# 島根原子力発電所 2号炉 津波による損傷の防止

論点7「入力津波の設定プロセス及び結果の妥当性」関連

(コメント回答)

令和2年6月  
中国電力株式会社

入力津波設定位置(外海に面した施設)

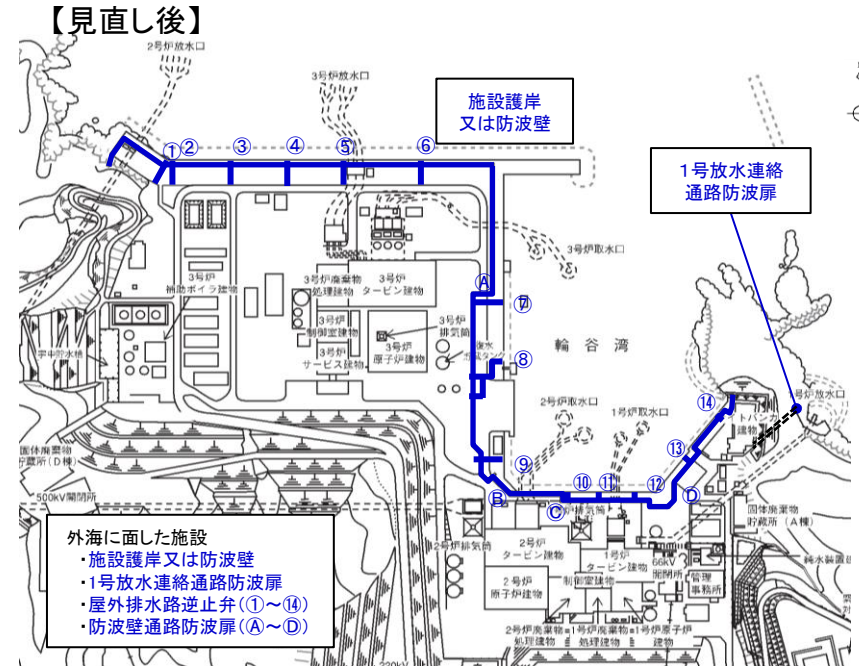
コメントNo.15,16の回答

・外海に面した各施設については、近接した複数の箇所において異なる入力津波高さを設定していたが、外海に面した施設における最大水位を、一律に入力津波高さとして設定した。(コメントNo.16に対する回答)

入力津波の設定に当たり、第715回新規規制基準適合性審査(令和元年5月21日)においては、外海に面した施設の各地点における最大水位を入力津波高さとしていた。

外海に面した全ての施設は、「施設護岸又は防波壁」に「1号放水連絡通路防波扉」を含めて評価※した最大の水位を、一律に入力津波高さとして設定する。

※ 評価結果については、「基準津波の策定について 1号放水連絡通路防波扉位置における評価」により説明済(第771回審査会合 令和元年.9.13)  
(コメント回答No.15に対する回答)

入力津波設定位置

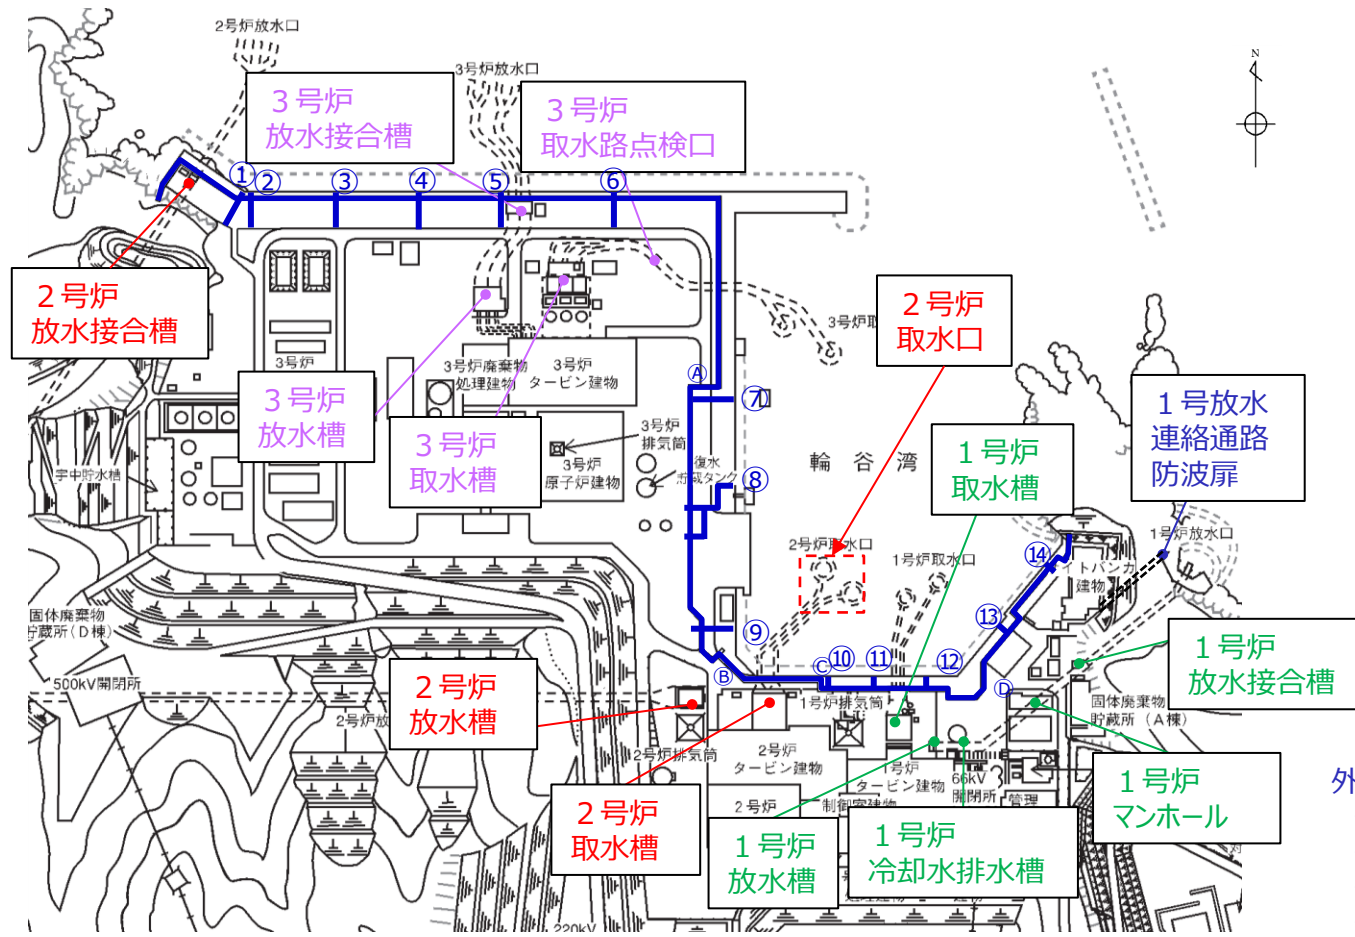
コメントNo.16の回答

- ・入力津波の設定位置は、下図のとおり。
- ・施設護岸又は防波壁には、1号放水連絡通路防波扉、屋外排水路逆止弁①～⑭、防波壁通路防波扉A～Dを含んで評価し、一律に入力津波高さを設定する。
- ・各取放水設備については、管路計算の結果を用いて、個別に入力津波高さを設定する。

## 地震による影響の考慮についての考え方

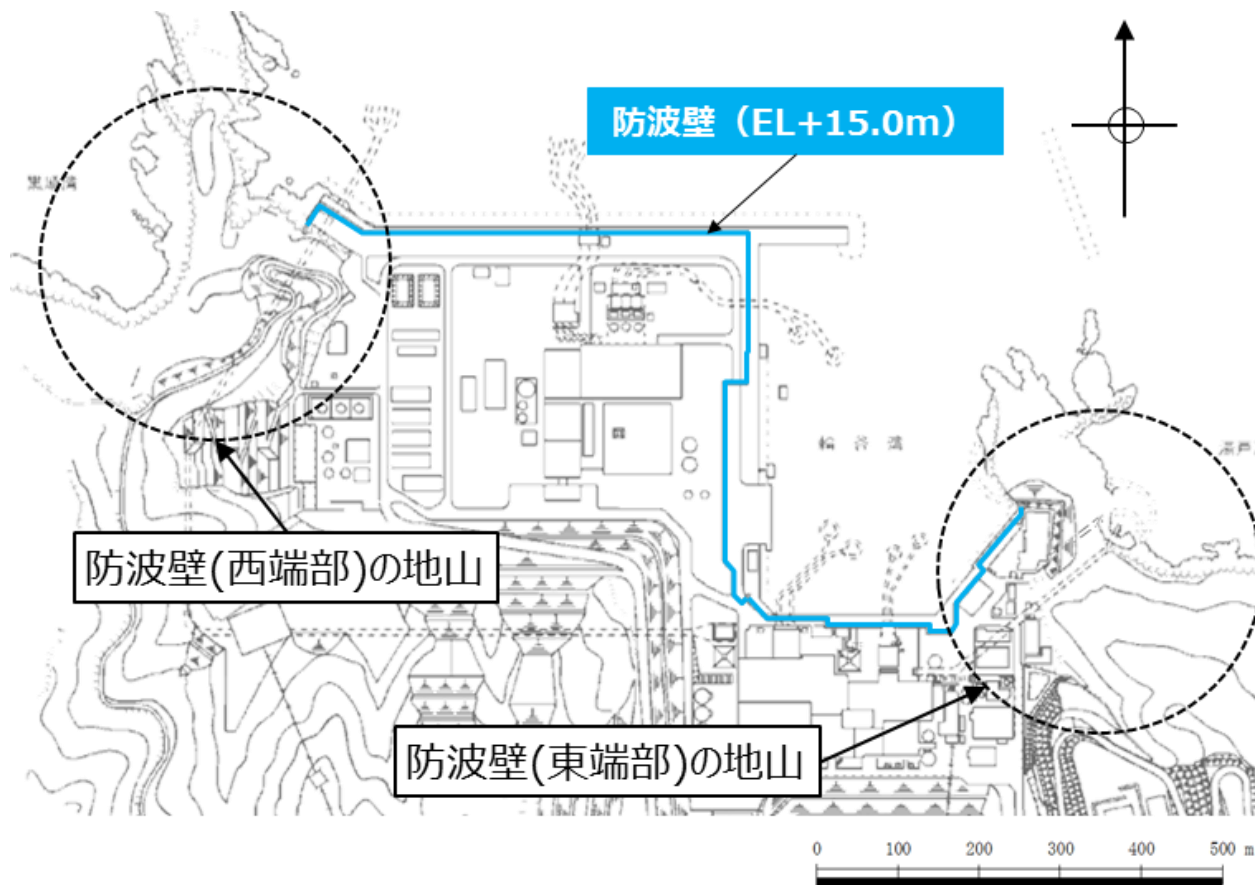
※2 地震による影響の考慮についての考え方を次頁に示す。（コメントNo.10に対する回答）

- 地震による影響（地形変化及び地殻変動）の有無を検討し、影響要因として設定する。検討にあたっては、日本海東縁部及び海域活断層から想定される地震による津波について、津波波源となる地震による影響を考慮するとともに、津波が起きる前に基準地震動 $S_s$ の震源となる敷地周辺の活断層から想定される地震が発生した場合を想定した検討も行う。

※ 朔望平均満潮位+0.58m, 潮位のばらつき0.14mを併せて+0.72mを考慮  
最大水位上昇量分布の比較

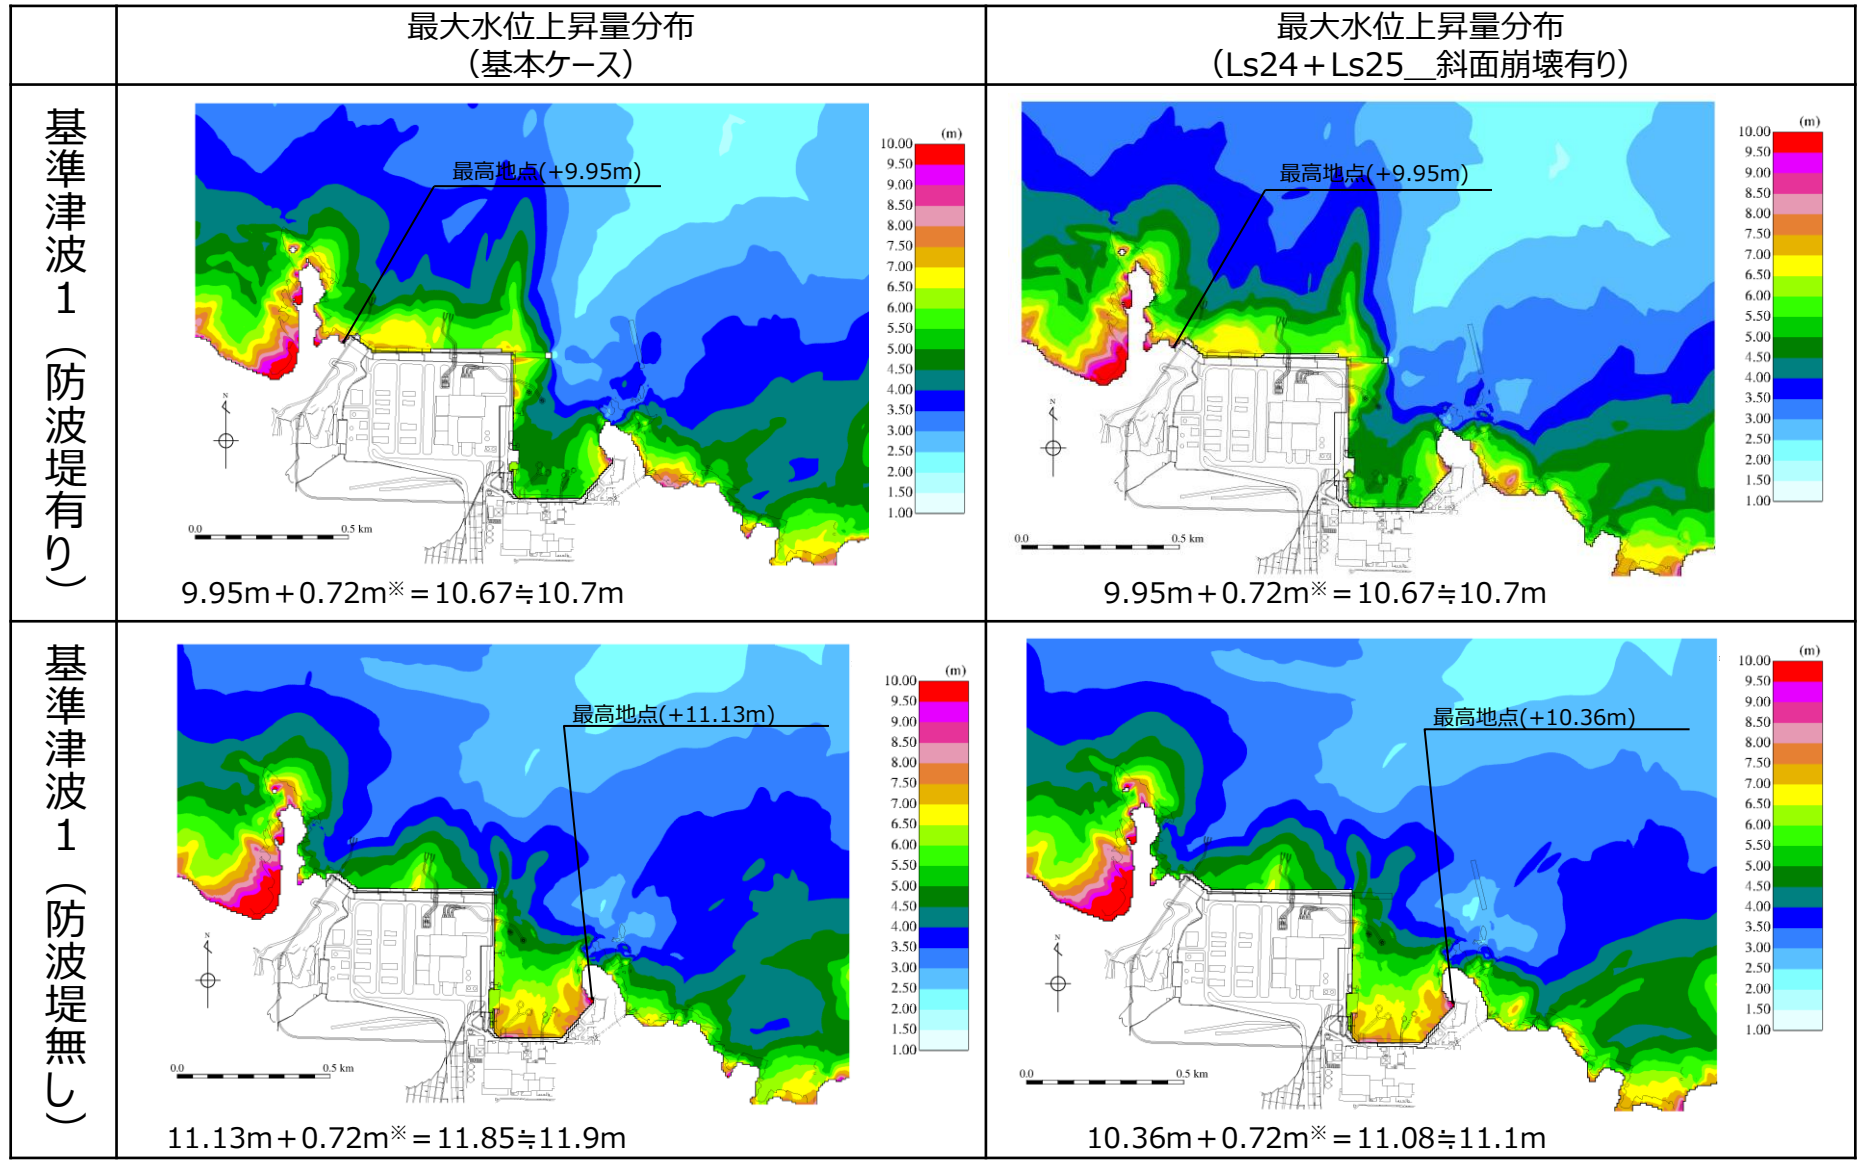
コメントNo.17の回答

- 基準津波 1～6 のケースを対象に基本ケース及び斜面崩壊させたケースを比較し、その差異を下表に示す。また、各ケースの最大水位分布を次頁以降に示す。なお、潮位については、**朔望平均満潮位**を近年5ヵ年（2015.1～2019.12）、**朔望平均干潮位**を1ヵ年（1995.9～1996.8）の潮位観測記録に基づき設定する（P.46参照）。
- 津波解析の結果、斜面崩壊させた場合、水位上昇側の施設護岸又は防波壁の水位は、どのケースについても基本ケースと同じもしくは基本ケースの方が大きい。一方、水位下降側の2号炉取水口の水位については、一部、基準津波3で斜面崩壊有りの方が水位が低下しているが、この差は僅か（-0.03m）であり、大半は、基本ケースの方が斜面崩壊有りのケースに対して水位が低下している。
- 以上より、地震による地形変化（斜面崩壊）は入力津波を設定する際の影響要因として考慮しない。

※ 朔望平均満潮位+0.58m, 潮位のばらつき0.14mを併せて+0.72mを考慮  
最大水位上昇量分布の比較

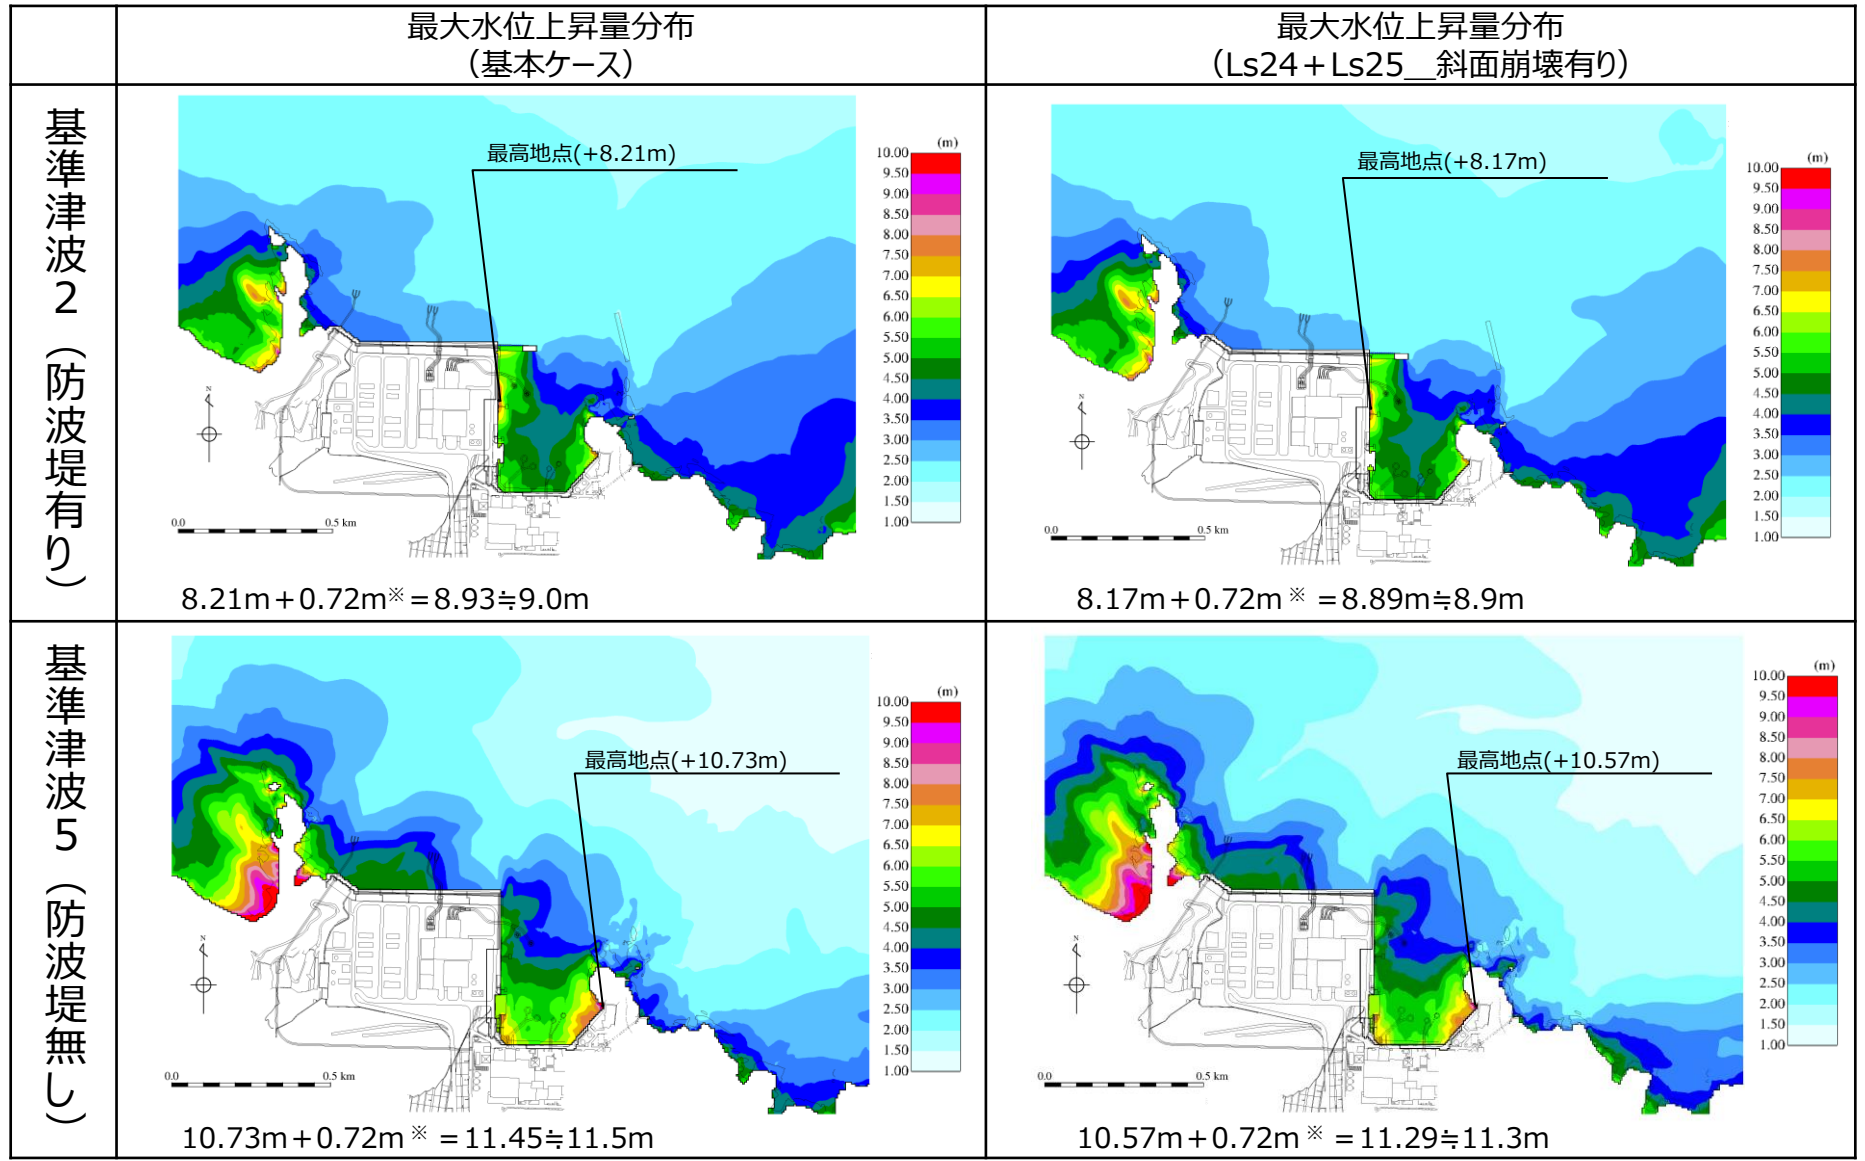
コメントNo.17の回答

輪谷（1995～2019年）

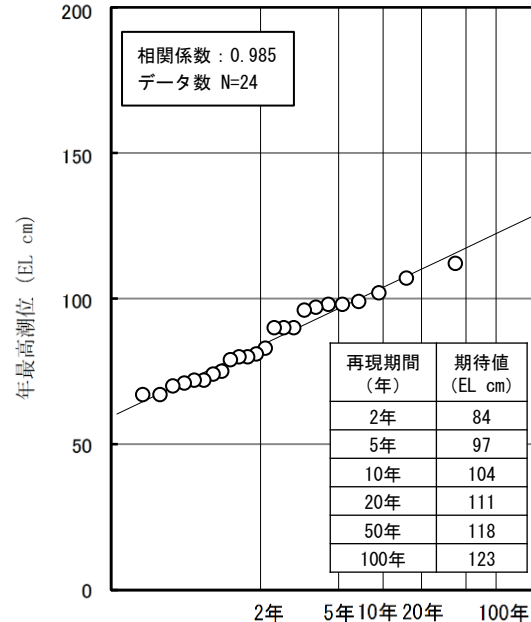
- 高潮の評価について、近年のデータも含めたうえで、最高潮位の超過確率を算定するとともに、再現期間100年に対する期待値（EL+1.36m）を用いることにした妥当性について説明する。（コメントNo.22に対する回答）
- 近年のデータを含む24ヵ年（1995年～2019年）を対象に、輪谷湾におけるプラントの運転期間を超える再現期間100年に対する期待値を算出した結果を下図に示す。この図より、100年に対する期待値はEL+1.23mであり、従来から用いている期待値より小さくなっている。
- 以上のことから、保守的な評価となるよう、従来から用いている1995年～2009年を対象に算出した再現期間100年に対する期待値（EL+1.36m）を用いる。

海域活断層から想定される地震による津波の評価結果

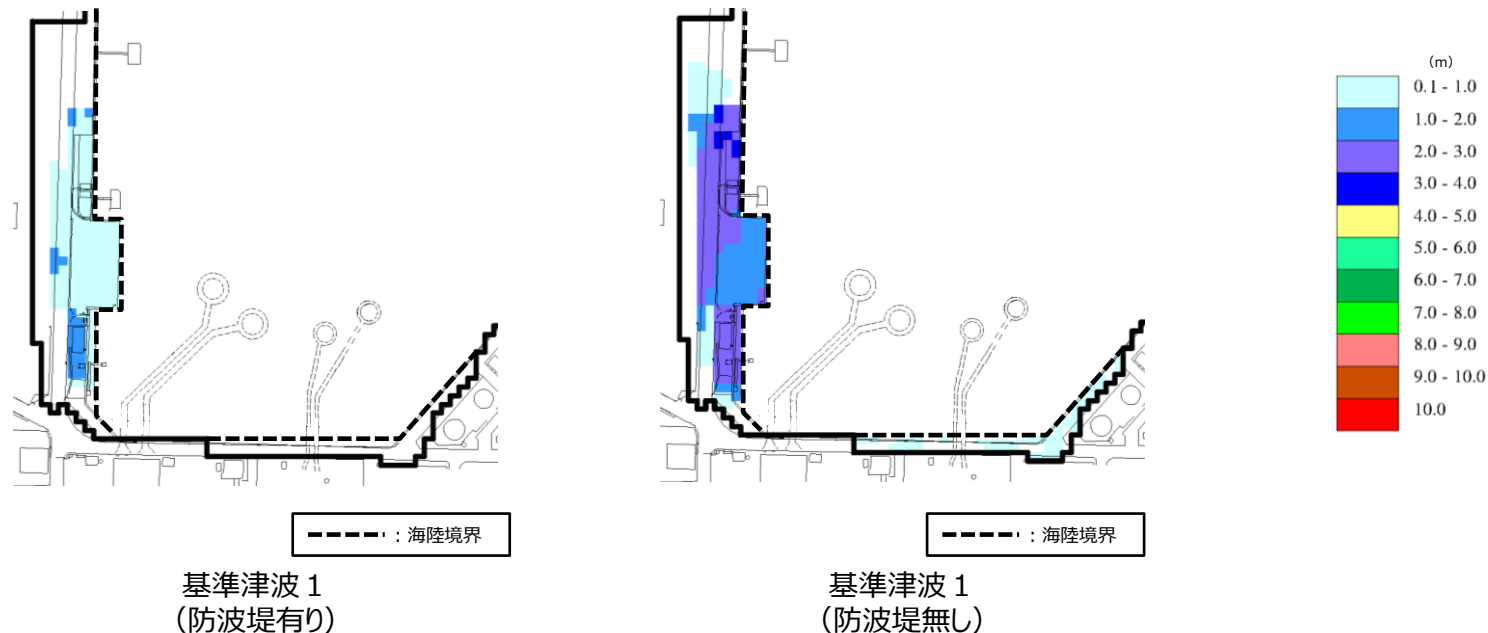
コメントNo.23の回答

- 海域活断層から想定される地震による津波に対して、全ての評価位置において津波の最大水位を確認した。（次頁参照）
- 確認の結果、施設護岸又は防波壁においては海域活断層上昇側最大ケースの津波が最大水位を示し、それ以外は基準津波4の水位が最大となった。
- 施設護岸又は防波壁を設定位置とする施設のうち防波壁（防波扉含む）及び1号放水連絡通路防波扉については、EL8.5m及びEL5.0mに設置しており、海域活断層から想定される地震による津波は到達しないが、屋外排水路（水路下端EL2.3～7.3m）の一部については津波（EL4.2m）が到達するため、余震荷重との組合せを考慮する。

## 2号炉取水施設の評価位置における入力津波水位について

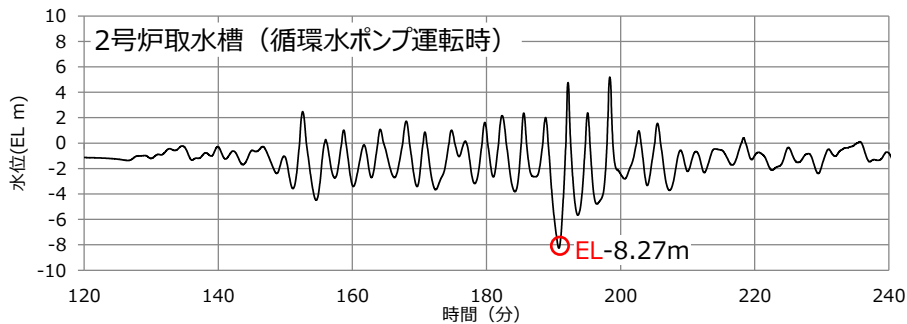
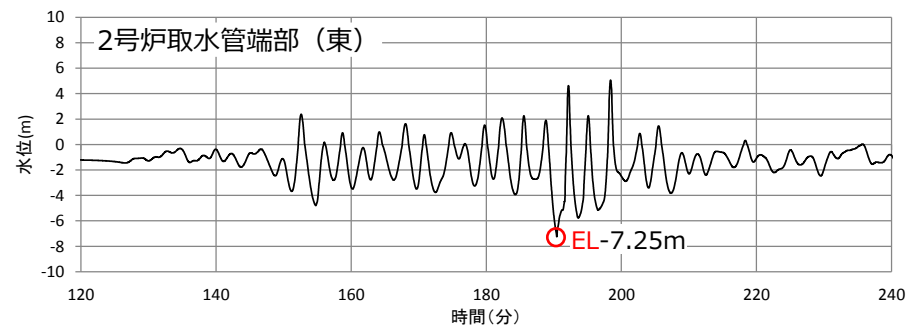
# 審査会合における指摘事項に対する回答【指摘事項No.103】

- 日本海東縁部を波源とする基準津波6による水路内最低水位(EL-8.31m)は、非常用海水冷却系の海水ポンプの取水可能水位に対して余裕が小さいことから、大津波警報発令時には循環水ポンプを停止する運用にとするが、参考として、ポンプ運転状態における初期条件として地殻変動を考慮した検討を行う。
- 地殻変動量（隆起0.34m）を初期条件として考慮した場合、取水管端部における最低水位はEL-7.25mとなり、貝付着を考慮した取水管端部下端高さと同じ高さ（EL-7.25m）となった。また、取水槽における水位はEL-8.27mとなり、許容津波高さ（EL-8.32m）を下回らないことを確認した。

EL-8.27m(初期条件として地殻変動を考慮) > 許容高さEL-8.32m
